Konstr.	Ritad	Godk.	Smst nr.	Ers.	Tolerans där ej annat angivits: ISO 2768 m
		HG			
Dat.	1993-09-24	Skala	1:5	Atlantic H8	
intra		SCANDINAVIAN DESIGN			
					Ritn.nr 14253
					Ändr. A

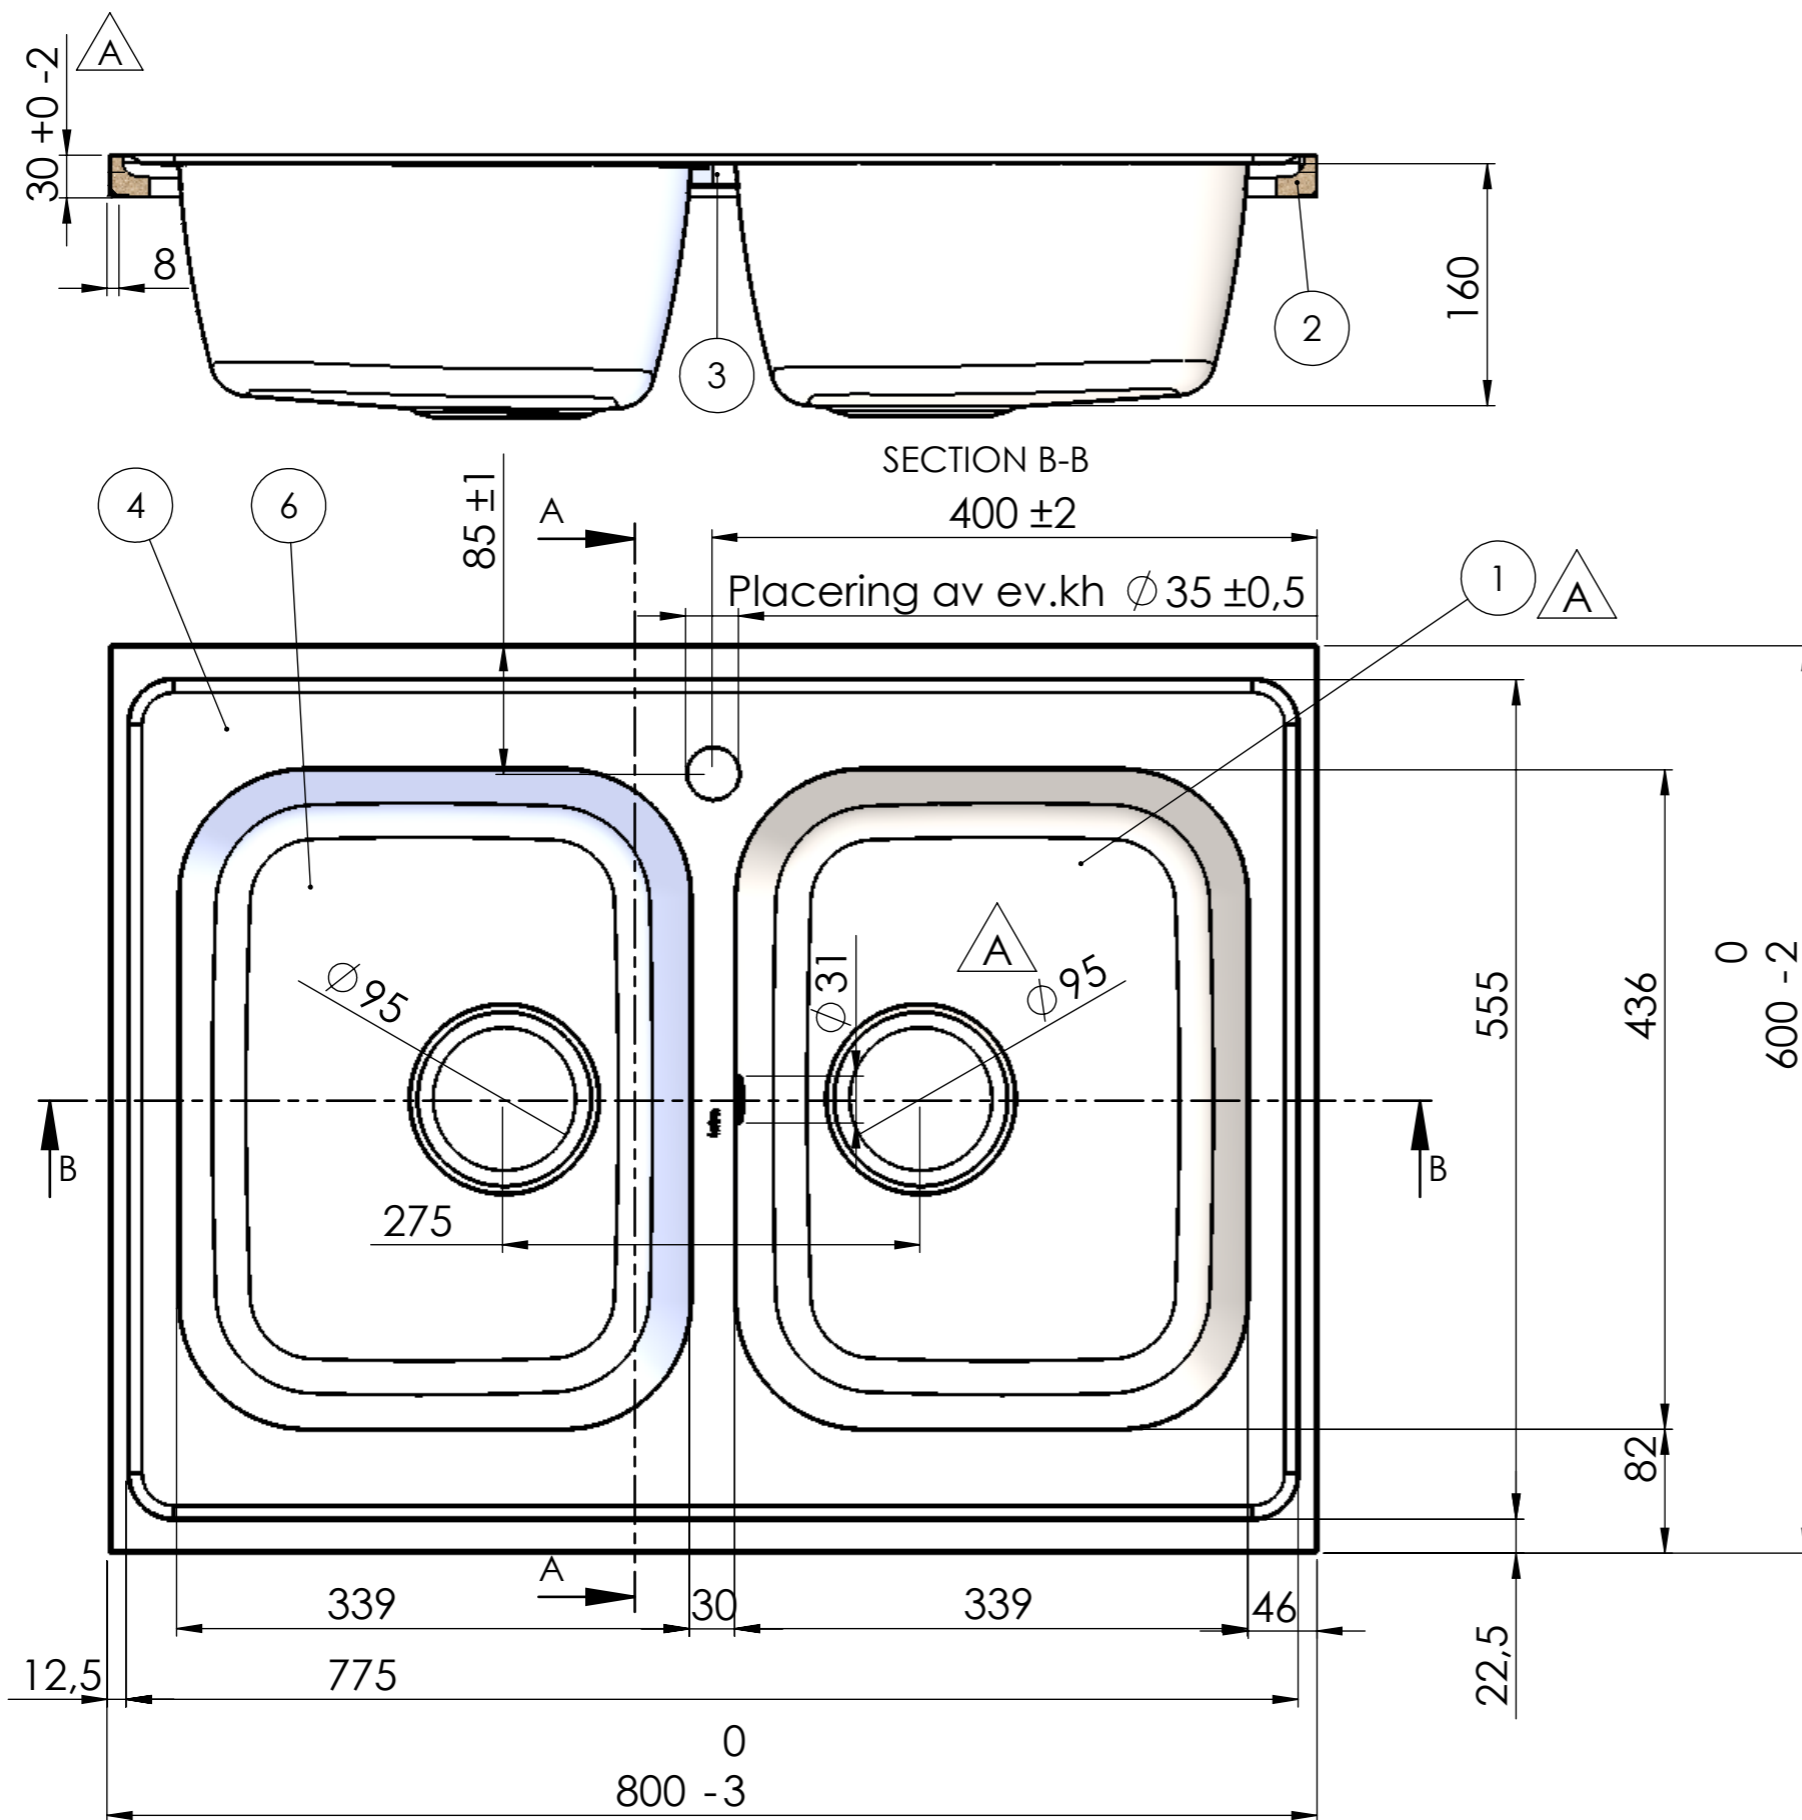
REV.	ANT.	ÄNDRING	DATUM	GODK.
A	6	Windexplatta ersatt med MDF. Kantklipp, ram och gavel ändrade för att vulsten inte ska överstiga 30mm. Omvik längsida var 9mm. Avlopp 51 ersätts av avl 97. Låda 34 stabiliserad med bombering R700.	2013-05-16	MR
